布局圖

地政總署測繪處

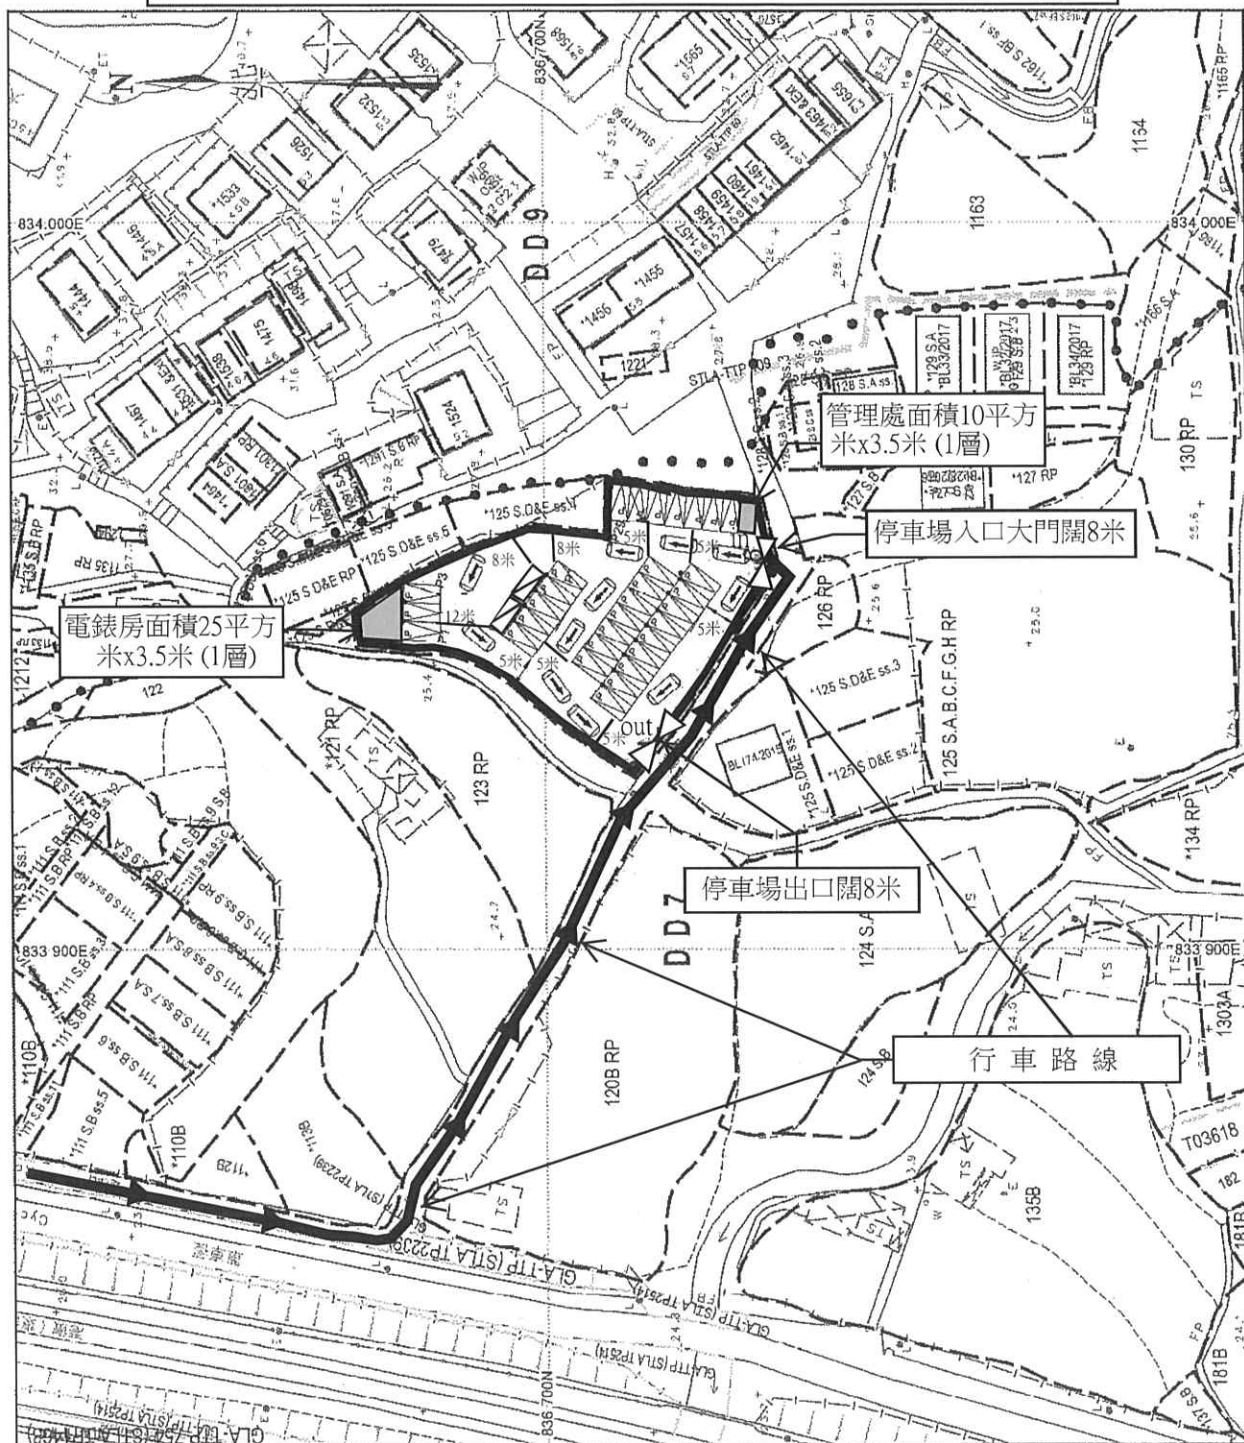
在14-01-2026收到貴會轉交TD的擬問，我等決定將停車場內泊車位減少4個泊車位以便增加停車場內通道的闊度增加車輛轉灣時的靈活性，所有通道全部設定為不小於5米。
